ΕΦΗΜΕΡΙΣ ΤΗΣ ΚΥΒΕΡΝΗΣΕΩΣ

Αρ. Φύλλου 397

9 Μαΐου 2006

- Αριθ. 1218 (1)
Τροποποίηση του εγκεκριμένου σχεδίου πόλεως Καλα-
μπάκας στο Ο.Τ. 208 - 209 με μετατόπιση των Ο.Γ.
- Ρ.Γ. και χώρου πρασίνου στο Ο.Τ. 130.

ΤΡΟΠΟΠΟΙΗΣΗ ΣΧΕΔΙΟΥ ΠΟΛΗΣ ΚΑΛΑΜΠΑΚΑΣ
ΣΤΑ Ο.Τ. 209-208 ΧΩΡΟΣ ΠΡΑΣΙΝΟΥ
[Ο.Τ. 127 - 128 - 130 (Κ.Χ.)]

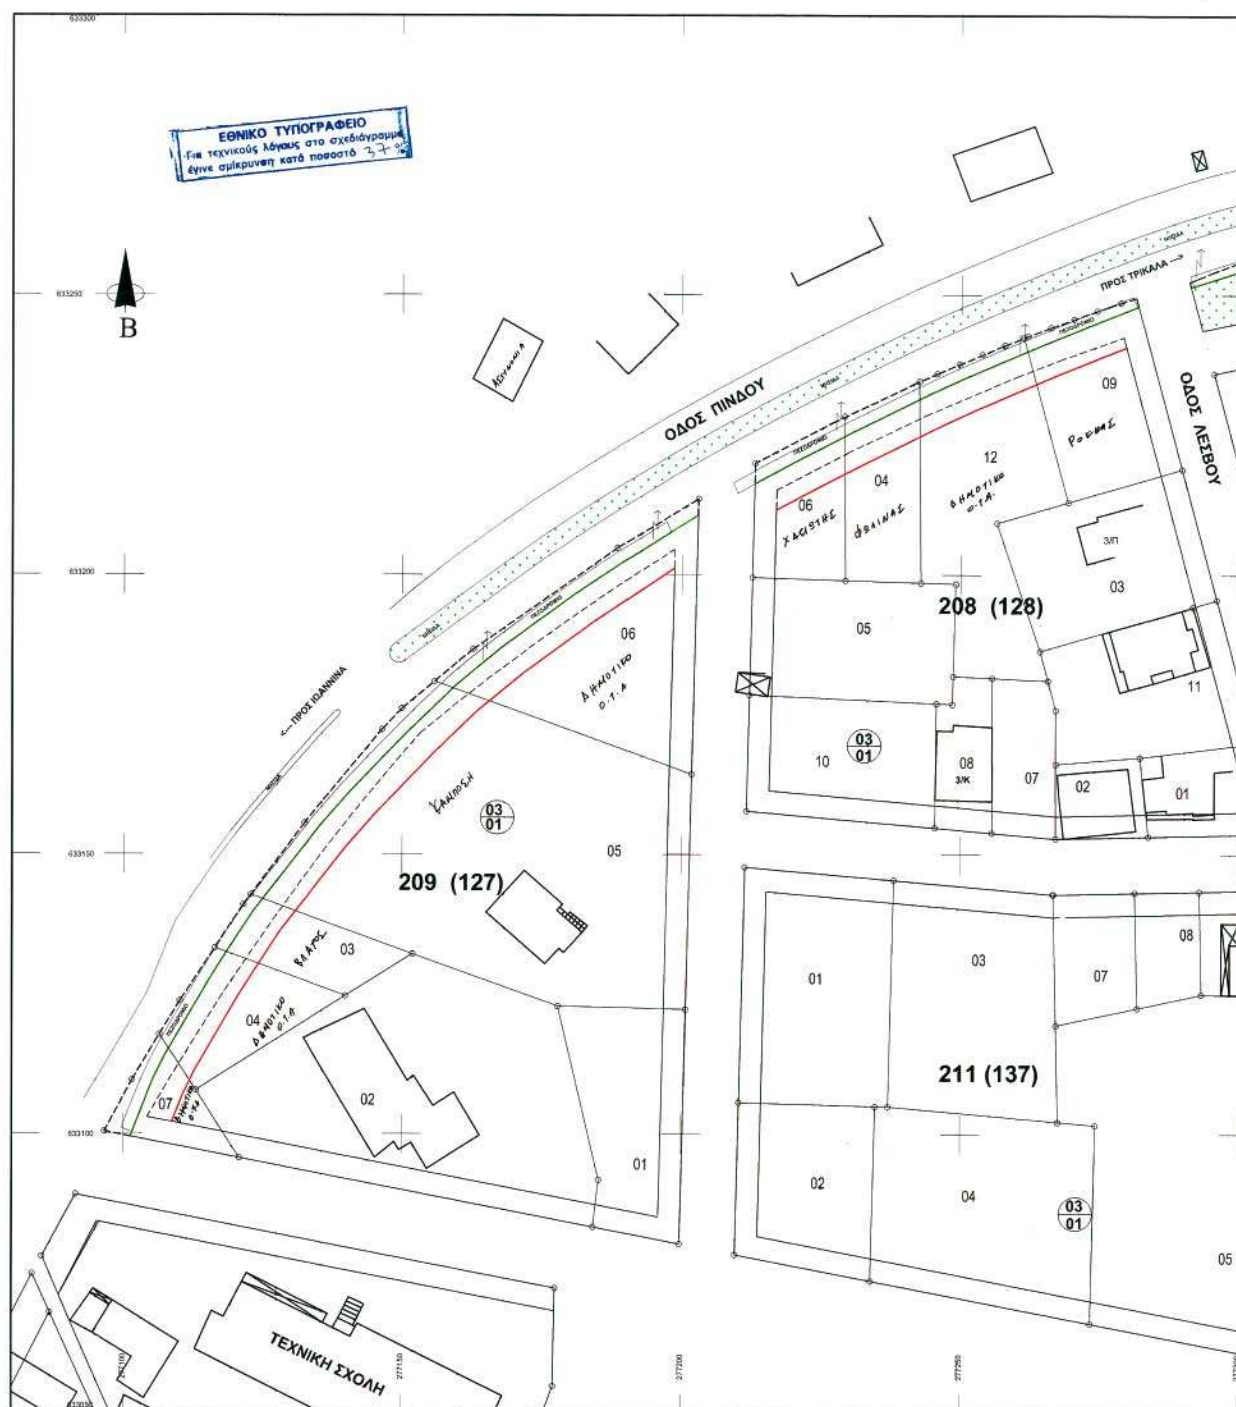
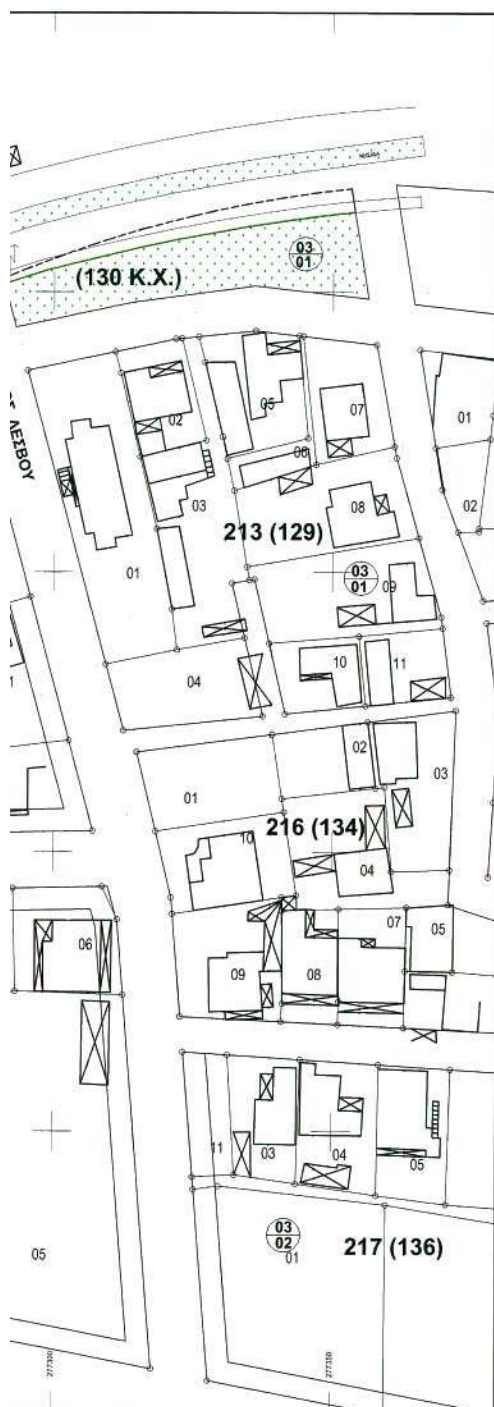
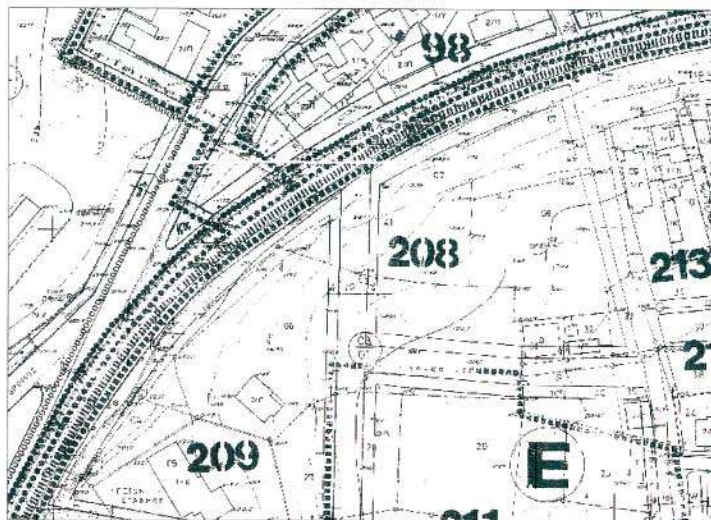
Με την κατασκευή της οδού Πίνδου, από τη ΔΕΚΕ, διευρύνθηκε το πλάτος της οδού, με αποτέλεσμα να μετατοπισθούν οι Ο.Γ. - Ρ.Γ. στα Ο.Τ. 208 - 209 -130, αποφασίζουμε:

Εγκρίνεται η τροποποίηση του εγκεκριμένου σχεδίου πόλεως Καλαμπάκας στα Ο.Τ. 208 και 209 και στο Ο.Τ. 130 (Κ.Χ.), με μετατόπιση των Ο.Γ. - Ρ.Γ. όπως φαίνεται στο συνημμένο σχεδιάγραμμα σε κλίμακα 1:500 το οποίο αποτελεί αναπόσπαστο μέρος της παρούσας.

**ΤΡΟΠΟΠΟΙΗΣΗ ΣΧΕΔΙΟΥ ΠΟΛΗΣ ΚΑΛΑΜΠΑΚΑΣ ΣΤΟ
ΟΤ. 377 (2766)**

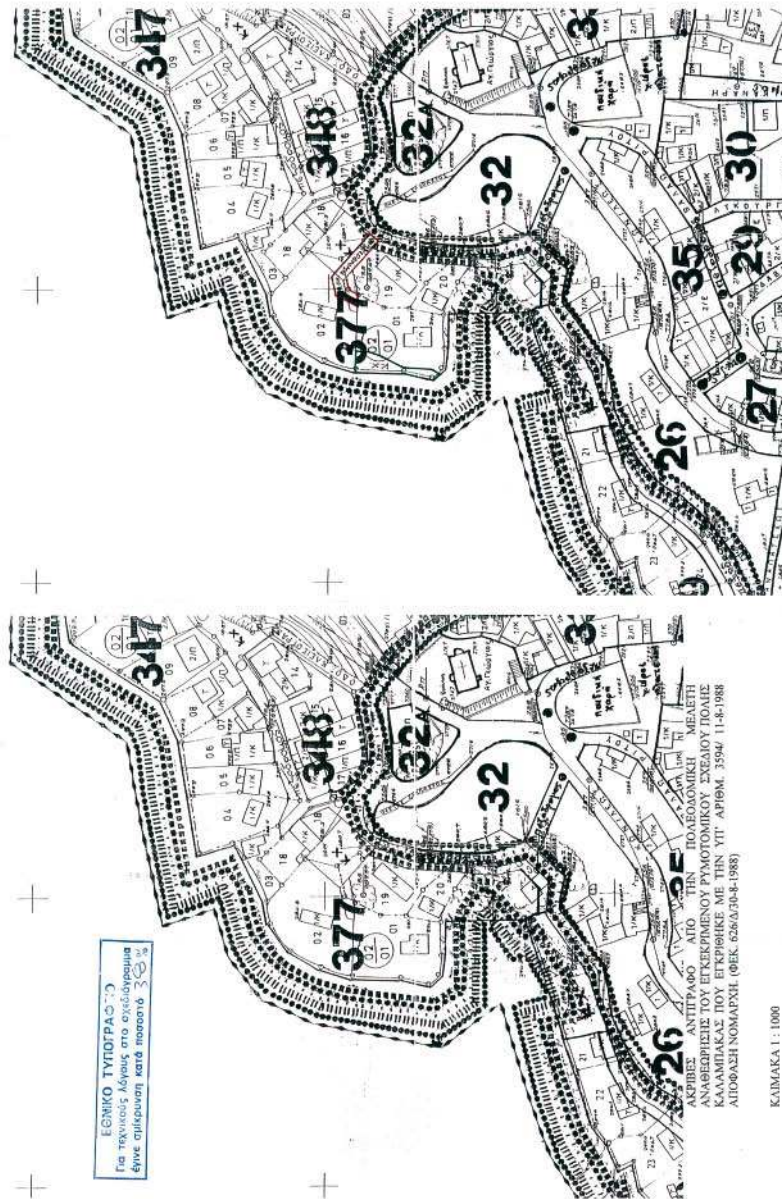
Με την τροποποίηση δημιουργείται πεζοδρόμος στο Ο.Τ. 377 και αποκτά πρόσωπο τυφλή ιδιοκτησία (020101) η οποία δεν είχε πρόσβαση σε δρόμο, ούτε σε Κ.Χ. και χαρακτηρίζεται ως Κ.Χ. έκταση που καταλαμβάνεται από βράχο, αποφασίζουμε:

Εγκρίνεται η τροποποίηση του εγκεκριμένου σχεδίου πόλεως Καλαμπάκας στο Ο.Τ. 377 (Γ. 276G), στην περιοχή «Σοπωτό» με τη δημιουργία πεζοδρόμου πλάτους 4,00 μ. και Κ.Χ., όπως φαίνεται στο συνημμένο σχεδιάγραμμα σε κλίμακα 1:1000 το οποίο αποτελεί αναπόσπαστο μέρος της παρούσας.

ΤΡΟΠΟΠΟΙΗΣΗ ΣΧΕΔΙΟΥ ΠΟΛΗΣ ΚΑΛΑΜΠΑΚΑΣ ΣΤΟ
ΟΤ. 247

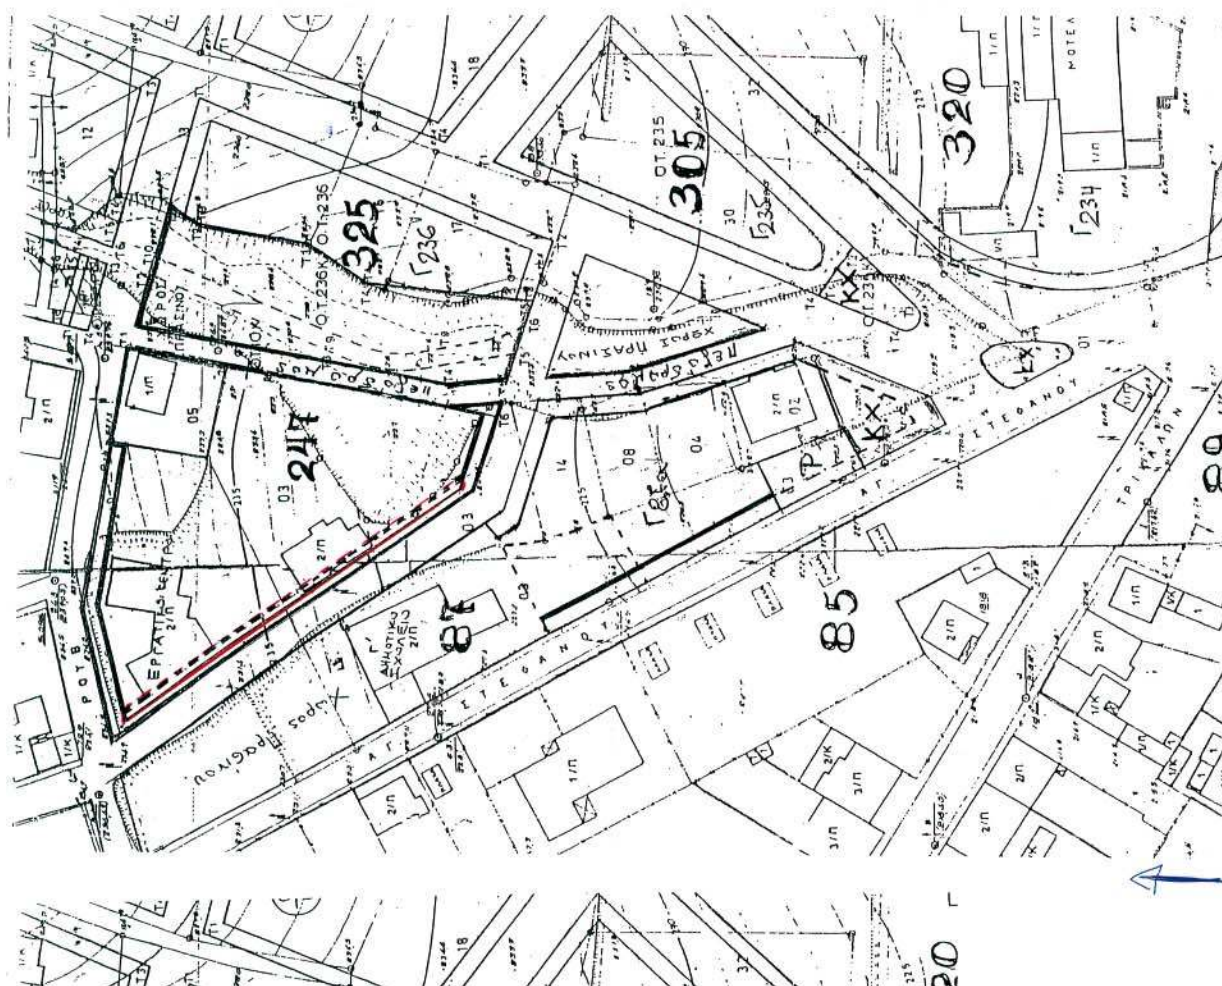
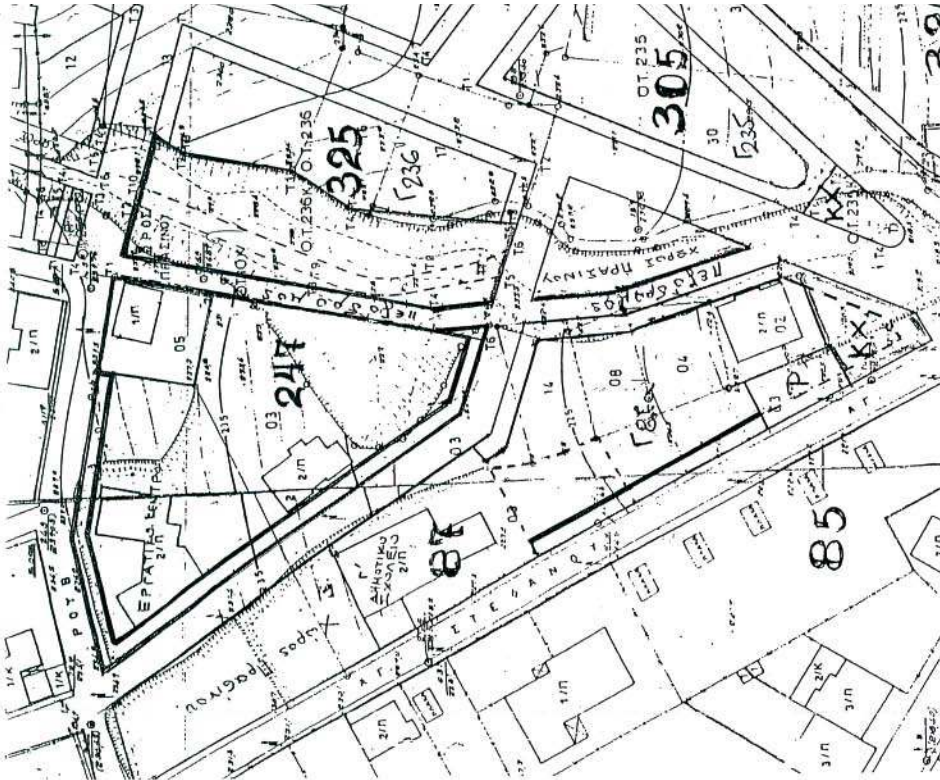
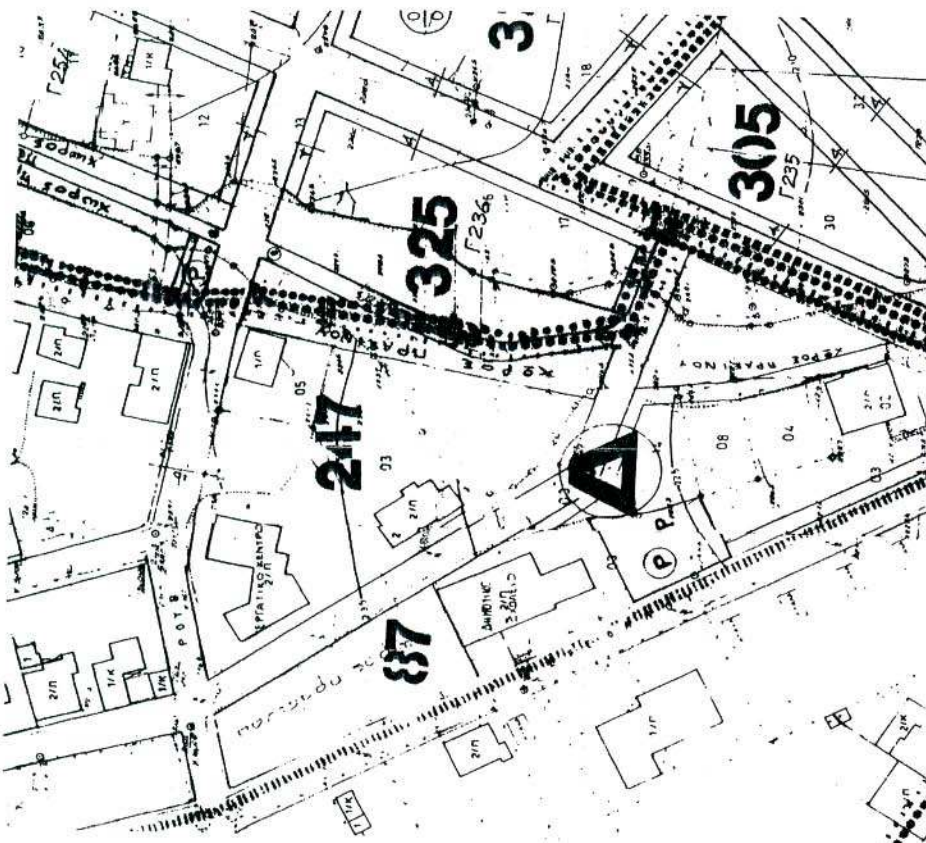
Στο Τοπογραφικό υπόβαθρο επί του οποίου συντάχθηκε η Τροποποίηση του σχεδίου πόλεως Καλαμπάκας που εγκρίθηκε με την υπ' αριθμ. 1442/1994 απόφαση Νομάρχη, αποτυπώνονται εσφαλμένα η θέση νόμιμης διώροφης οικοδομής καθώς και του Εργατικού Κέντρου στα 4,0 μ. από τη ρυμοτομική γραμμή αντί του σωστού 2,0 μ., με συνέπεια να θεσπισθεί η πρασιά 4,00 η οποία θίγει στην πραγματικότητα τις οικοδομές χωρίς αυτό να φαίνεται στο σχέδιο, αποφασίζουμε:

Εγκρίνεται η τροποποίηση του εγκεκριμένου σχεδίου πόλεως Καλαμπάκας στο Ο.Τ. 247, με μείωση του πλάτους της πρασιάς από 4,00 μ. σε 2,00 μ. όπως φαίνεται στο συνημμένο σχεδιάγραμμα σε κλίμακα 1:1000 το οποίο αποτελεί αναπόσπαστο μέρος της παρούσας.
